Saksframlegg

**Klage på reguleringsplan for Fv.57 med gang og sykkelveg Lindås tettstad - Mongstad
KOMMUNEDIREKTØREN SITT FRAMLEGG TIL VEDTAK**

Saka gjeld klage på vedtak av Alver kommunestyre (KO) i sak 20/1203 med saknr. 038/22, datert 07.04.2022, om reguleringsplan (detaljplan) for Fv. 57 – gang-/sykkelveg Lindås tettstad – Mongstad, planid. 1263-201407, som vist på plankart sist datert 20.08.2021 og med føresegner av revisjonsdato 20.08.21.

Kart/foto – plankart 7 og ortofoto – gbnr 116/36

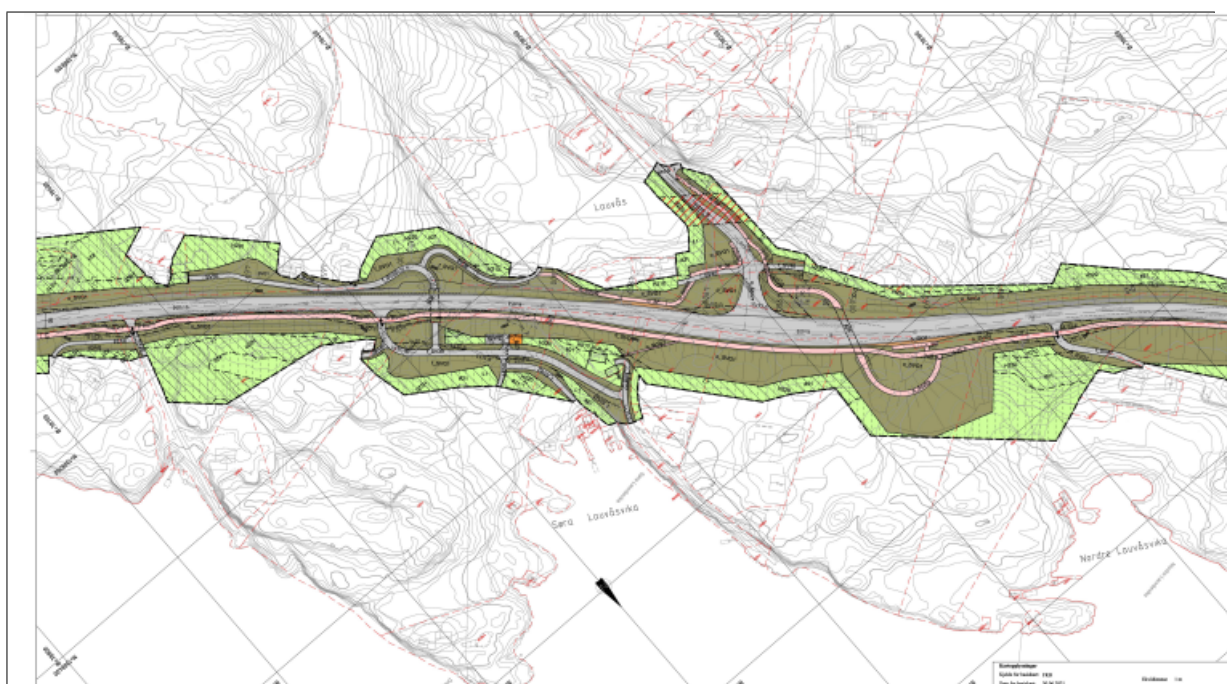
Nr. 5 Plankart 7	Frå	Samandrag av klage for vedteken reguleringsplan	Kommentar - Vestland fylkeskommune	Uttale - Landbruk	Kommunedirektørens si vurdering
gbnr 116/36	Karstein Stene	1. <u>Krav til to parkeringsplassar avsett til framtidig naust.</u>	1. <u>Krav til to parkeringsplassar avsett til framtidig naust.</u> Det er sikra tilkomst til eigedommen 116/36 via f_SV59 (og gangvegen som går vidare) jamfør føresegnene, §4.2.2 h): <i>Veg f_SV59 (plankart 9) skal vere felles for gnr. 116 bnr. 5, 27, 36, 38.</i> I vedlegg 16 «Innspeil til byggeplanfasen», er område merka med f_SVG10 avsett til parkeringsplassar. Tal	-	1. Det er eit detaljplankrav på området til klagar. Klagar må anten utarbeide detaljplan eller søkje dispensasjon frå plankravet for oppføring av naust. I fv. 57 planen er det ikkje satt av parkeringsplassar til denne eigedommen. Det er krav til parkeringsplass når klagar skal utarbeide ein detaljplan, evt. søke dispensasjon for oppføring av naust. Fylkeskommunen har svart at det er plass til å avsette parkeringsplass til denne eigedommen når dei går i gang med byggeplan. Klagar har tilkomst til eigedommen. Det er vanleg at klagar sjølv opparbeider parkeringsplass til naust i samband med ein framtidig reguleringsplan/dispensasjon.

parkeringsplassar skal vurderast i byggeplanfasen.		Kommunen legg til grunn at klagar bør bli sikra ein parkeringsplass til naustet no. Dette kan løysast på byggeplan slik fylkeskommunen skriv.
--	--	--	--	--	---
